dotyczy: „**Wyposażenie Punktu Selektywnej Zbiórki Odpadów Komunalnych w Krasocinie w monitoring**”

W związku z pytaniami, które wpłynęły do Zamawiającego w dniu 20.07.2018r. Zamawiający wyjaśnia:

PROJEKT WYKONAWCZY BUDOWA PUNKTU SELEKTYWNEGO ZBIERANIA ODPADÓW KOMUNALNYCH ARCHITEKTURA	
PROJEKTANT	ing. arch. WITOLD RYDECKI
OPRACOWAŁ	ing. arch. LUKASZ KIMUDA
FAZA	PROJEKT WYKONAWCZY
BRANDA	ARCHITEKTURA
NAZWA	PROJEKT ZAGOSPODAROWANIA TERENU
RYTUWAŁ	21

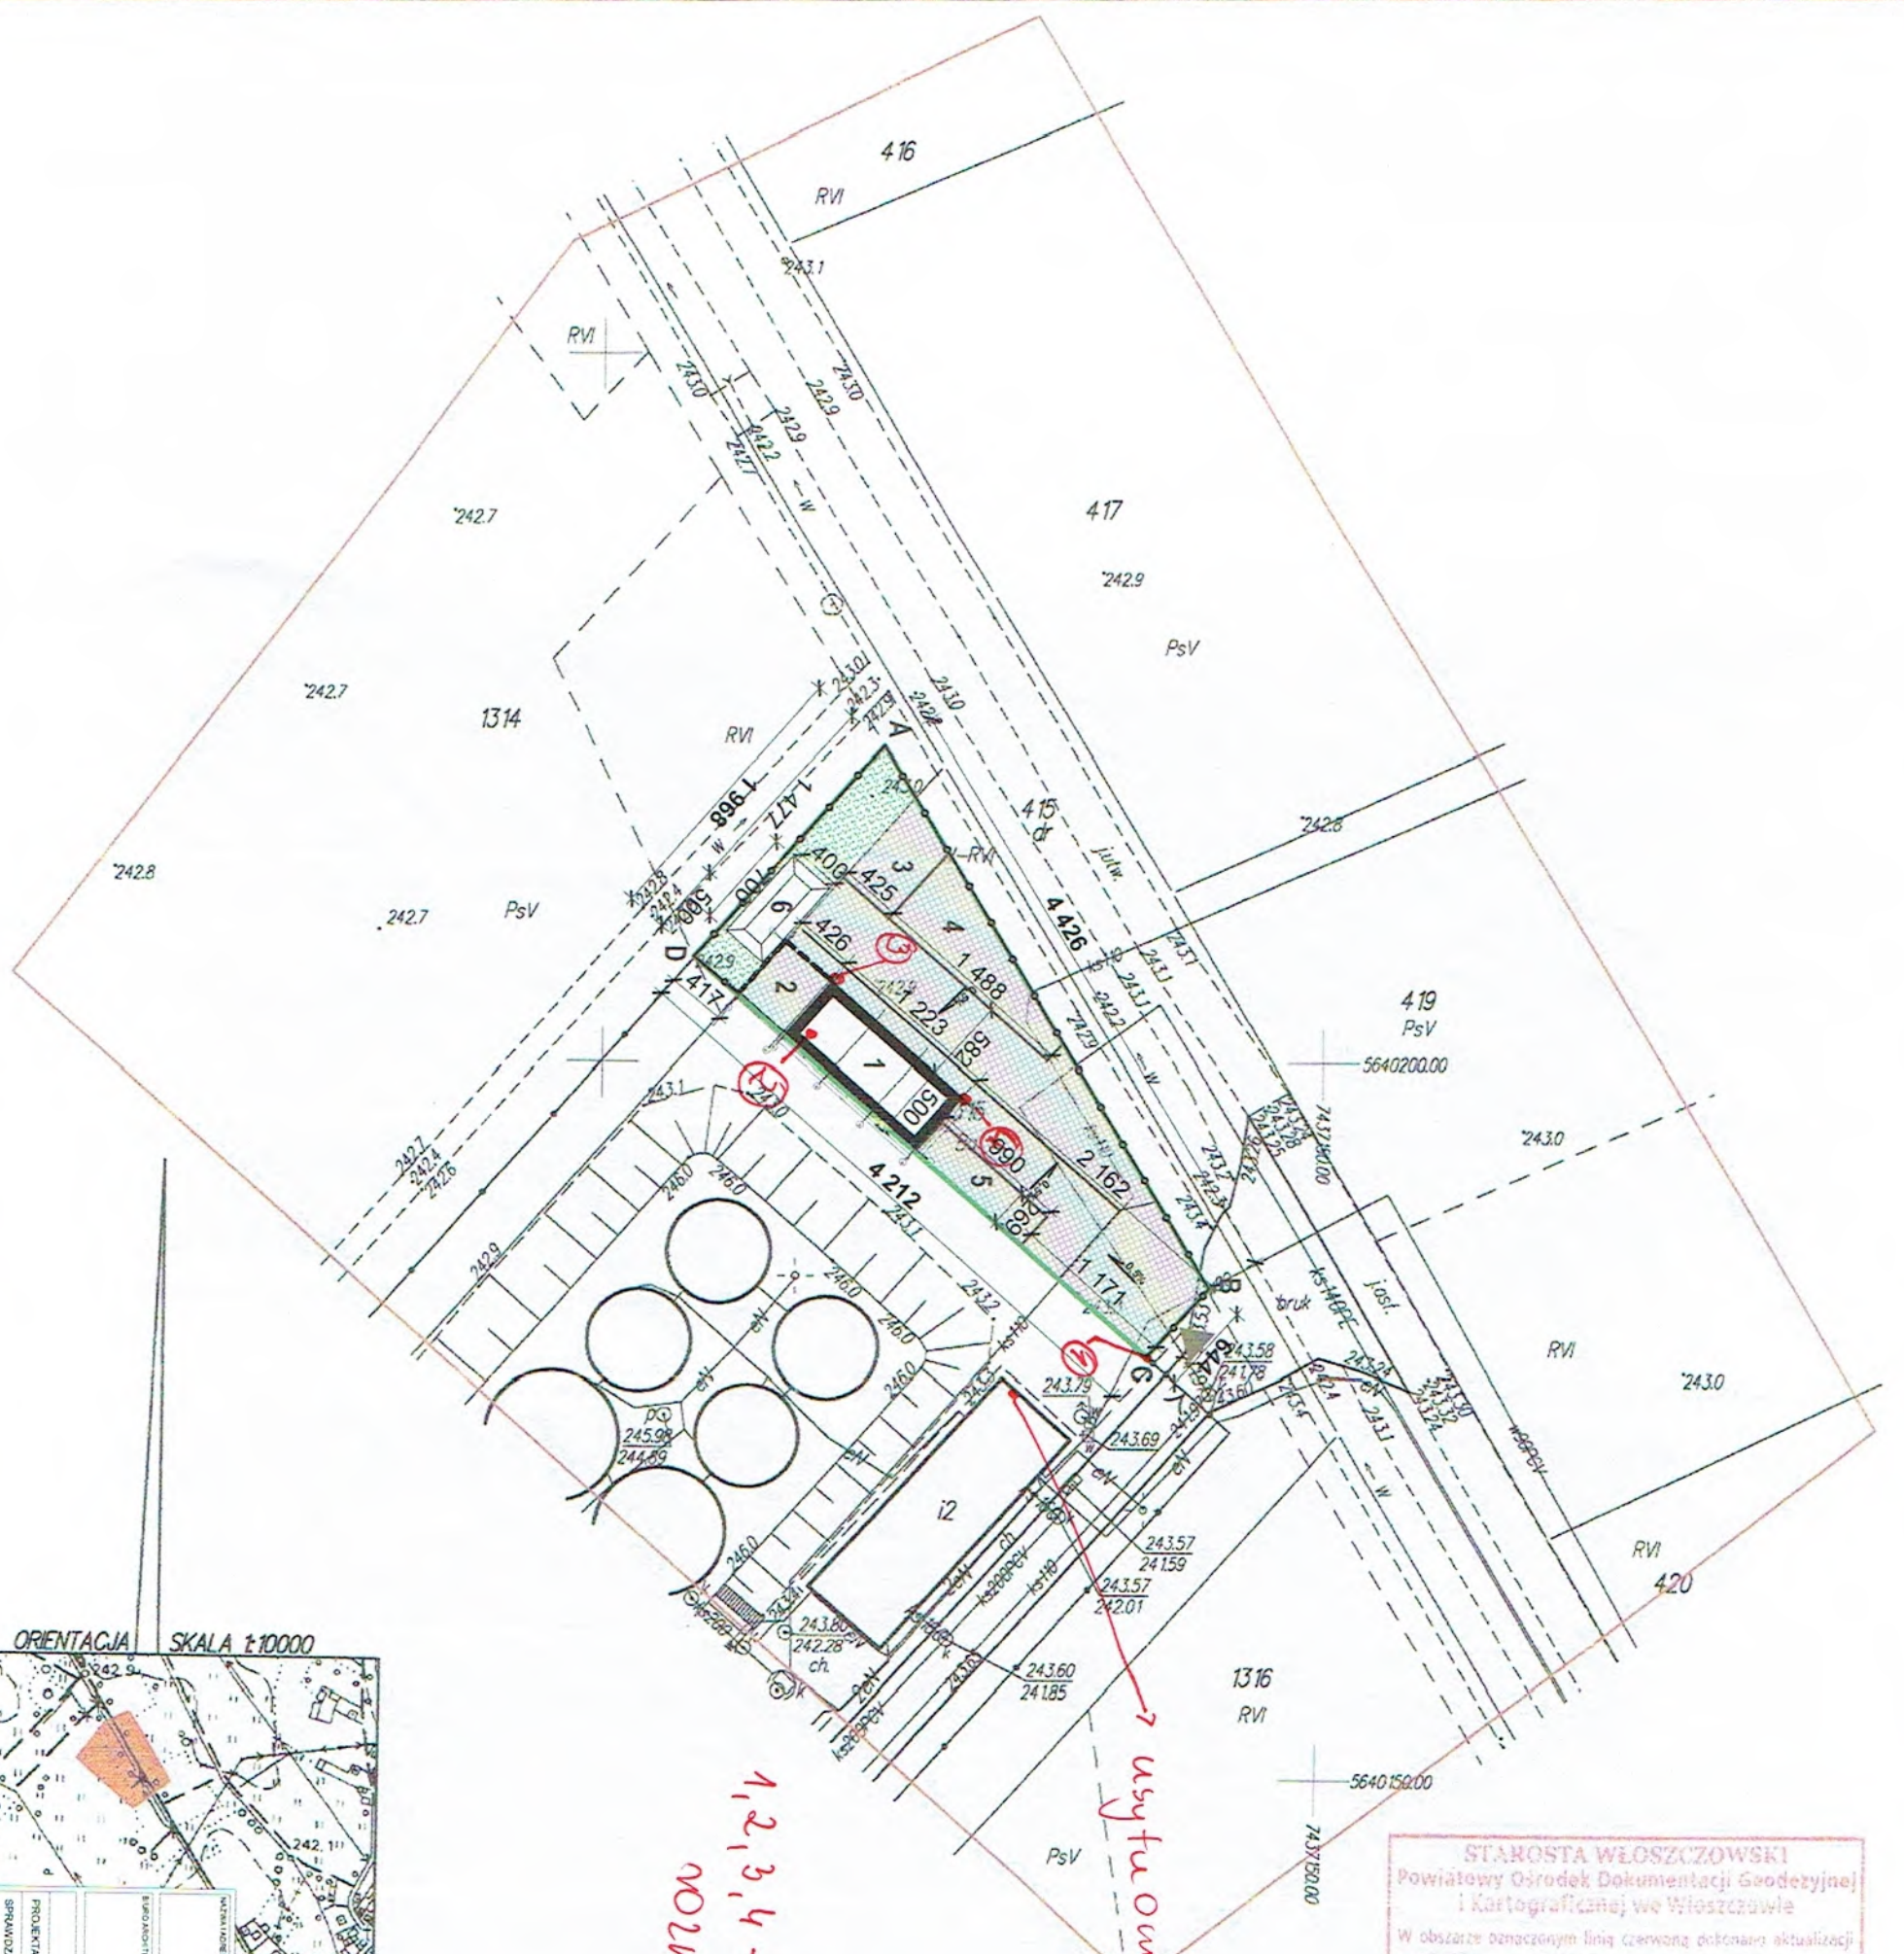
Uprzejmie proszę o poglądowe zdjęcia miejsca instalacji.

Jeżeli charakter miejsc jest tożsamy wystarczy nam wyłącznie jedno zdjęcie.

Proszę również o informację w jakiej odległości od siłowni zewnętrznych będzie wymagało się instalacji rejestratora.

Czy przewiduje się wykopy, podnośniki w celu instalacji kamer? Czy montaż kamer odbywać się będzie podtynkowo czy natynkowo.

Punkt Selektywnej Zbiórki Odpadów Komunalnych obecnie jest w trakcie budowy, dlatego Zamawiający zamiast zdjęć załącza projekt zagospodarowania działki z naniesionym planowanym rozmieszczeniem kamer i usytuowaniem rejestratora (rejestrator usytuowany będzie w istniejącym budynku obsługującym oczyszczalnię ścieków na działce sąsiedniej).

Nie przewiduje się wykopów ani użycia podnośników (montaż z drabin bądź rusztowania).

Ostony zewnętrzne wiaty zostały przewidziane do wykonania z blachy.

*1,2,3,4 - planowane
możliwe wnie kamery*

usytuowanie rejestrowe
